02.09.2025

AVIS DE SÉCURITÉ URGENT
ACTION REQUISE
Thermo Fisher Scientific Indiko (ISE) and Indiko Plus (ISE)
QARA-INFO-49 Rév. 01

Figure 1. L'emplacement prévu de la poche de liquide de rinçage de l'ISE (encadré de rouge).

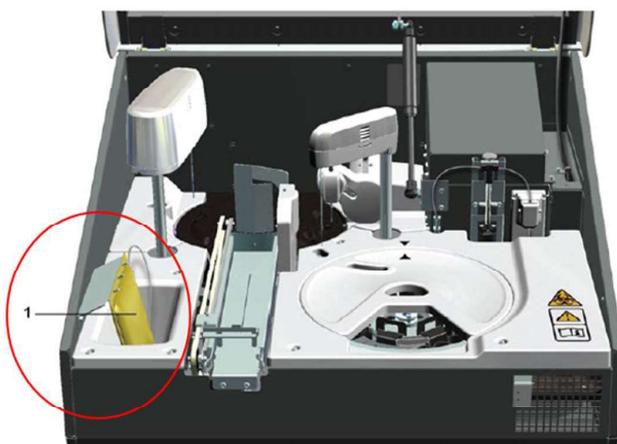
Thermo Fisher Scientific Oy s'est aperçu que certains analyseurs Indiko (ISE) et Indiko Plus (ISE) ont été modifiés en vue de placer la poche de liquide de rinçage de l'ISE à l'extérieur de l'analyseur. Cette modification permet le changement de la poche de liquide de rinçage de l'ISE pendant l'analyse de l'échantillon. Le changement de la poche de liquide de rinçage de l'ISE pendant l'analyse de l'échantillon introduit le risque de pénétration d'air dans la tubulure, ce qui peut conduire à des résultats faussement faibles avec les électrodes ion sélectives de Thermo Fisher Scientific Oy. L'emplacement prévu de la poche de liquide de rinçage de l'ISE se situe à l'intérieur de l'analyseur (voir la Figure 1).

La poche de liquide de rinçage de l'ISE doit être replacée en son emplacement prévu pour restaurer la configuration compatible de l'analyseur et assurer des résultats de mesure exacts.

1. Veuillez noter que les produits Thermo Fisher Scientific mentionnés ci-dessus (Tableau 1) sont concernés.
2. Vous serez contacté(e) pour programmer une visite d'entretien. Pendant la visite d'entretien, la poche de liquide de rinçage de l'ISE sera déplacée vers son emplacement prévu à l'intérieur de l'analyseur, pour remettre l'analyseur en configuration compatible.

- a. Ne remplacez pas la poche de liquide de rinçage de l'ISE lorsque l'analyseur traite des échantillons.
 - b. Suivez les instructions du mode d'emploi de l'analyseur pour les mesures à prendre avant le démarrage : contrôler et changer la poche de liquide de rinçage de l'ISE comme requis et effectuer l'opération « Add ISE rinse liquide » (ajouter le liquide de rinçage de l'ISE) conformément aux instructions.
